PKM / TR / 1815 / 2023

Dotyczy: Postępowania na „Wykonanie remontu elewacji budynku administracyjnego PKM, Sp. z o.o. w Gliwicach.” sprawa nr PKM/TR/PP/07/2023

Rysunek przykładowej wycieraczki:

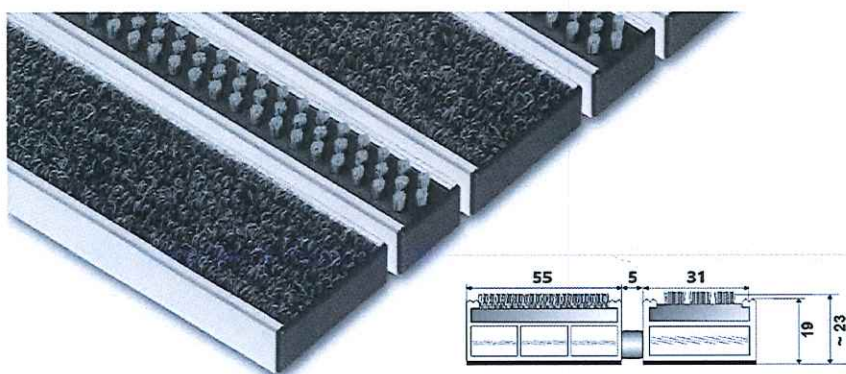
„Jaki rodzaj wycieraczek przyjąć? Krata stalowa, mata gumowa, czy z profili aluminiowych z wkładem gumowym, rypсовym lub szczotkowym?”

Zamawiający wyjaśnia, że dokładny opis wycieraczki jest zawarty w pkt. 4.4.4 SWZ.
